监 理 工 作 联 系 单

工程名称：瑞能光伏科技（句容）有限公司新建江苏众达车辆电机科技有限公司 320kWp 分布式光伏发电项目

编号：CZZH-JLLX-001

主题：关于对现场巡查发现问题事宜

问题一

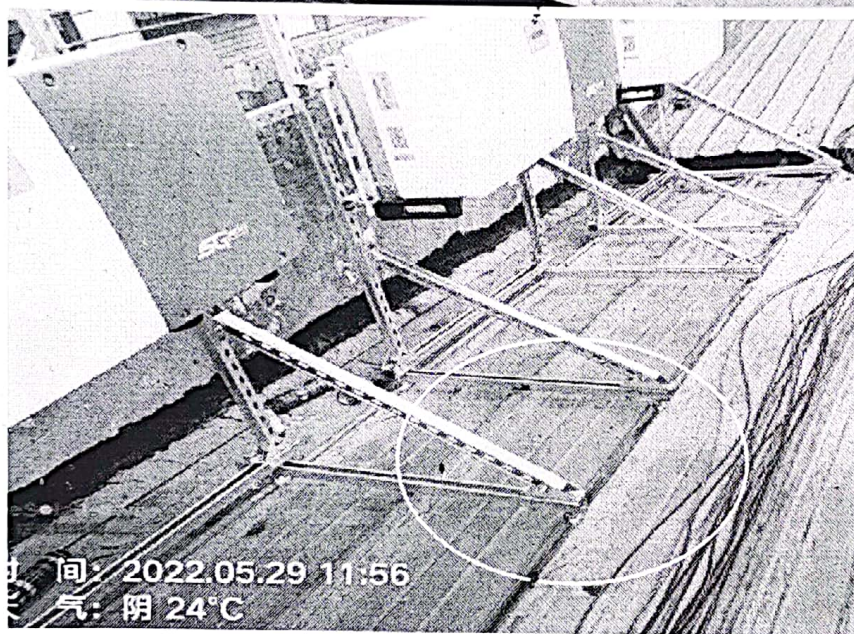
1、彩钢瓦屋面个别部位（角落）防腐除锈不到位，需安排施工人员对项目所占区域彩钢瓦屋面（逆变器及电缆桥架）进行除锈防腐处理，防腐处理需采用粉刷，避免污染组件。

图二

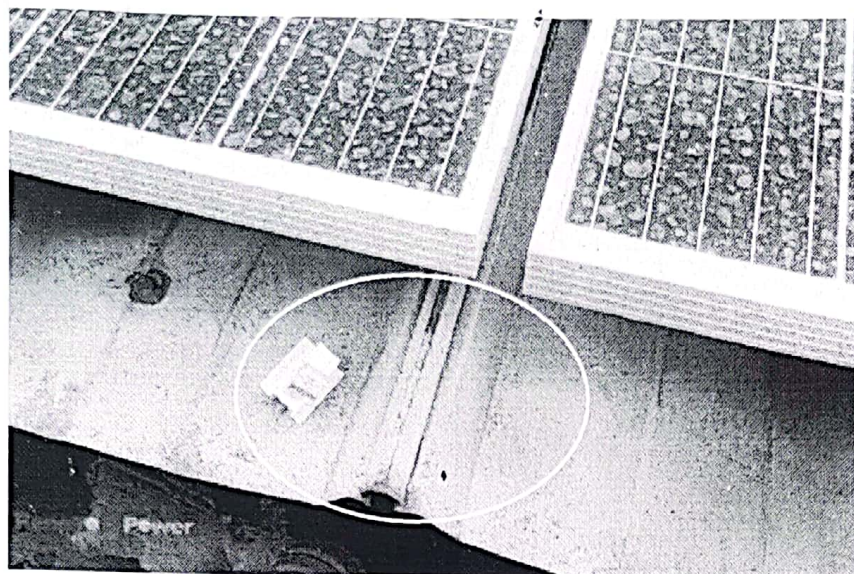
2、光伏屋面个别接地穿刺片安装不到位，需安排人员进行检查整改。
